美浜3号炉—特別点検（共通）— 1

美浜3号炉－特別点検（原子炉容器）－2 rev3

美浜3号炉－特別点検（コンクリート）－1 rev1

美浜3号炉－特別点検（コンクリート）－7 rev1

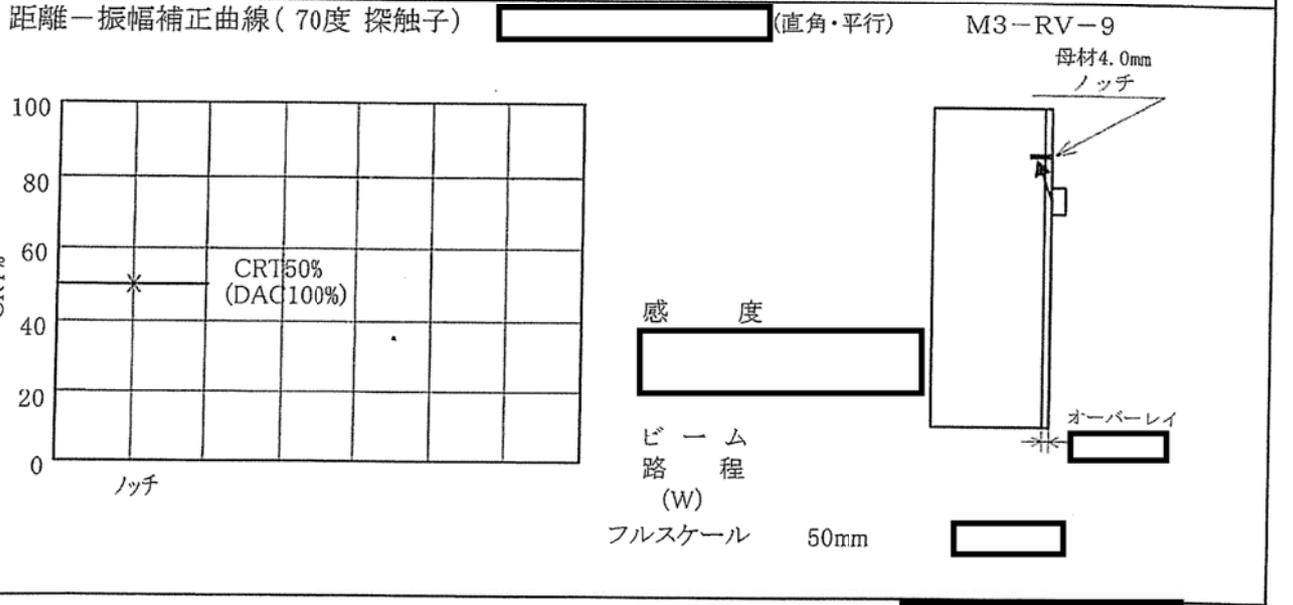
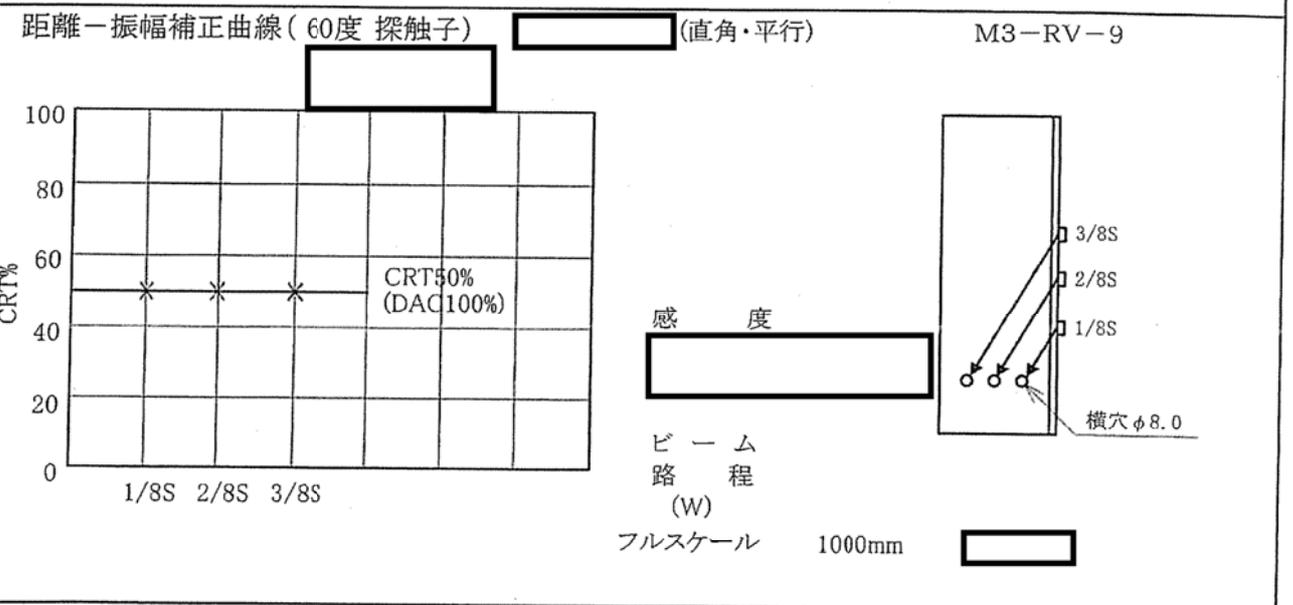
<p>タイトル</p>	<p>中間胴に係る非破壊試験（UT）記録が、適切な探傷等により得られた結果であることを示す記録（キャリブレーション（中間、探傷後の感度確認も含む。）、対比試験片、探傷速度、位置評定装置の精度を考慮した走査範囲の設定、要員の力量、エコーの評価等）を提示すること。</p>
<p>説明</p>	<p>炉心領域の内、中間胴（長手溶接継手含む）の各記録を以下に示す。</p> <ul style="list-style-type: none"> ・キャリブレーション（感度校正方法）及び対比試験片 感度校正方法および対比試験片の形状を『超音波探傷試験（UT）記録』（添付1）に示す。 基準感度は、探傷前に対比試験片を用いて調整しており、探傷中及び全ての探傷が完了した後の感度確認も基準感度を用いている。この感度確認結果を『感度校正結果表』（添付2）に示す。 なお、探傷期間中には、装置に搭載した簡易試験片を用いて調整した中間感度確認用の感度により探傷中に感度変化が無いことを自主的に確認している。この感度確認結果を『中間感度校正結果表』（添付3）に示す。 ・探傷器の性能 JEAC4207-2008に準じて、超音波探傷器の性能を確認している。（添付4） 性能確認時の探触子は、JIS Z 2352-1992に準じた垂直探触子を使用している。 ・エコーの評価 エコーの評価は容器探傷記録および解析図（添付5）に示す。斜角法では距離振幅曲線の20%を超える記録すべきエコーは検出されていない。垂直法で検出された記録レベルを超えるエコーは、全て母材部で検出されており、圧延された板材に特徴的な母材偏析部による不連続部エコーと評価している。なお、板材に対する垂直法の判定方法は設計・建設規格PVB-2421(1)に規定されており、底面からの反射波をもとに感度校正に用い、底面エコーが消失する範囲が75mmまたは$1/2t$（tは板厚）のいずれか大きい方の直径におさまることを判定基準としている。今回の特別点検で適用した垂直法は、JEAC4207に従い校正試験片（横穴）により感度校正を行っているが、検出したエコーのDAC20%の指示長さを保守的に底面エコーが消失する範囲と見なしたとしても設計・建設規格の判定基準に対して十分小さく、設計・建設規格に適合しているものと判断している。なお、今回の垂直法で検出した指示のうちDACが最大の指示について設計・建設規格に基づき底面エコー法により探傷したが底面エコーの消失はなかった。 ・探傷速度および位置標定装置の精度を考慮した走査範囲の設定 探傷速度、走査範囲の実績は設定・実績探傷速度及び探傷範囲（マニピュレータ作動範囲）確認表に記載している。（添付6） （添付資料のうち、RV胴部円周方向のθ軸は、角度表記を100倍して記載している。） 探傷速度は150mm/s以下としている。 探傷時の走査範囲は、位置標定精度に装置の製作精度等を考慮した範囲について、探傷している。位置標定装置の概要と精度を添付7に示す。

特別点検の非破壊検査（UT）従事者は、JIS Z 2305に基づき認定されたUTレベル2以上の要員にて作業を実施している。認定された要員については、特別点検の作業員名簿にて管理している。（添付8）

尚、試験評価については、原規技発第1408063号※に準じてUTレベル3が実施している。

（「非破壊検査技術者（NDI）UT-超音波検査」の欄に●の記載がある者が試験員または試験評価員に該当する従事者である。）
